更改	数量	签名	日期(年月日)	项目名称	MPDU2017-ZK	标准图号	KLW-YFB-YF-080
设计	1	卢培森	2017-04-01	部件	主控板	深圳市克萊沃电子有限公司	
审核	1	江长胜	2017-04-01	版本	REV: V1.0	阶段标记 第 1 张 共 1 张	
标准化	1			图底	电路原理图		
批准	1			图底	电路原理图

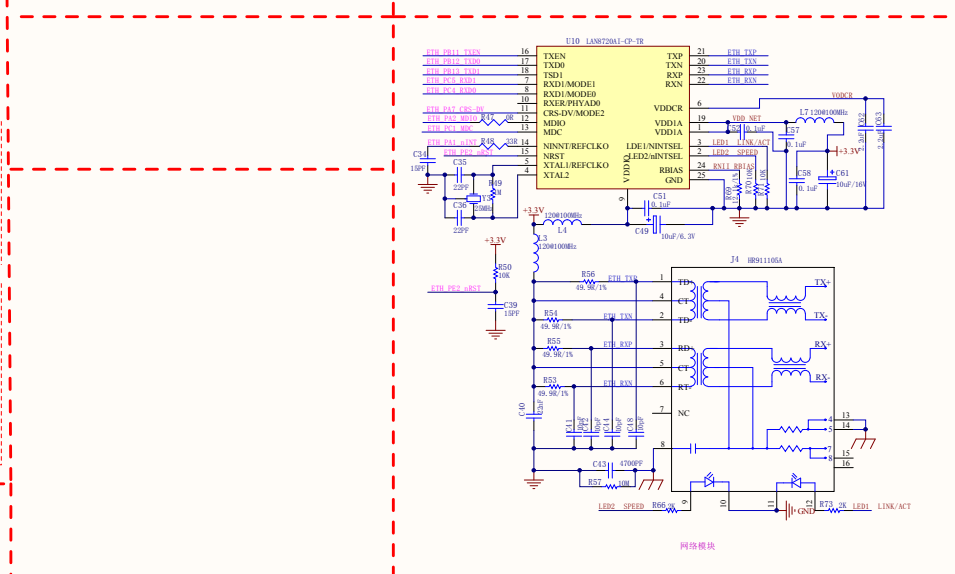
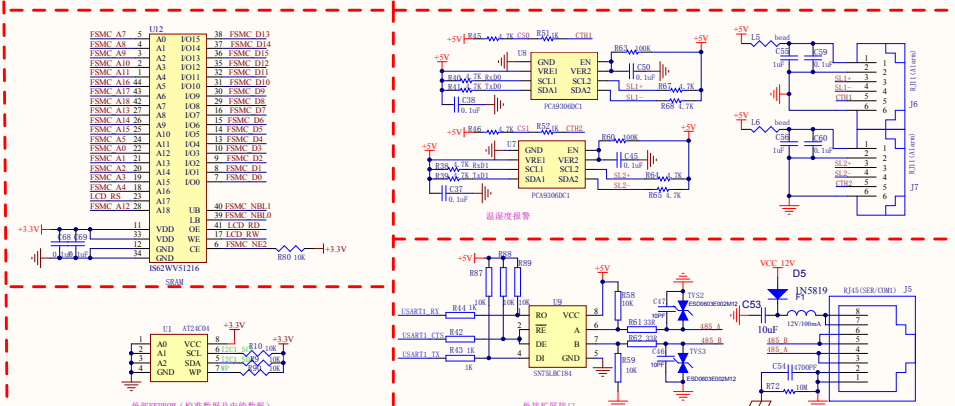
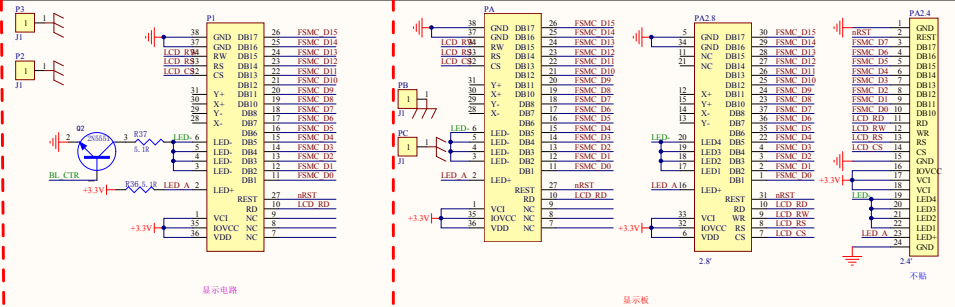
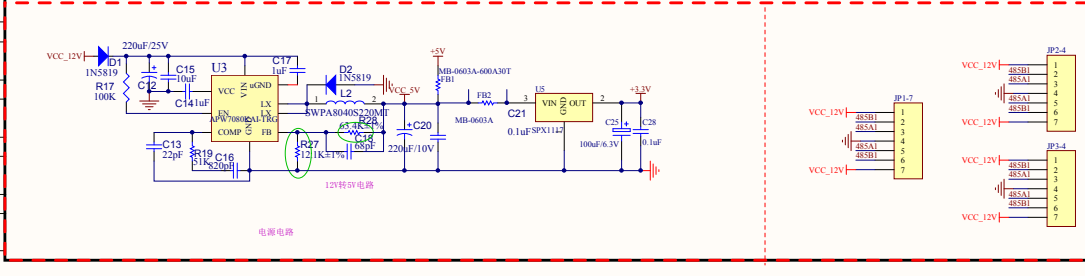
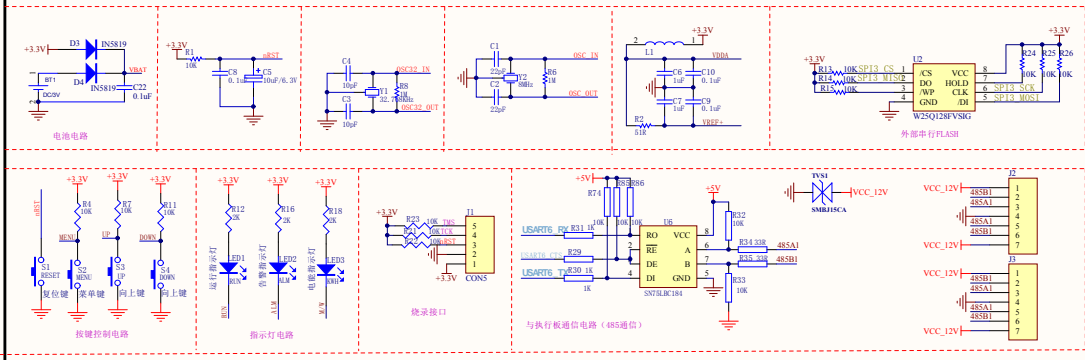
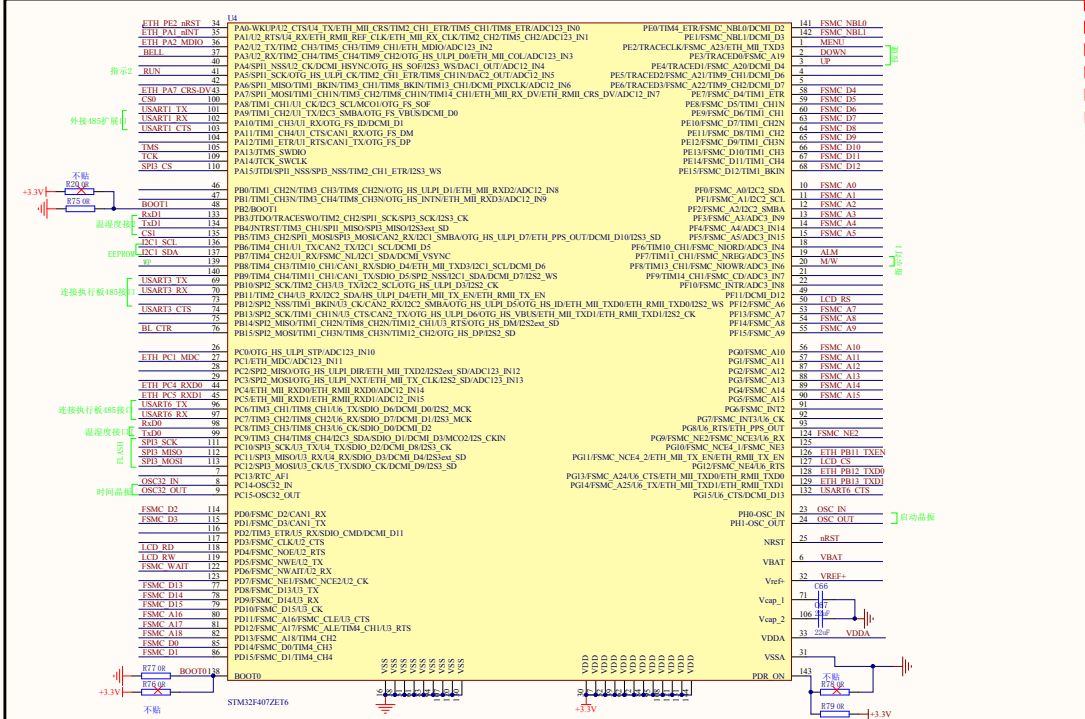
1. 在原理图的版本说明上修改了蜂鸣器的控制接口由 I/O0 修改为 I/O7
2. 修改了 I/O7 的驱动电路，使其能驱动 120mA。
3. 修改了 I/O7 的驱动电路的 I/O 地址为 0x41。
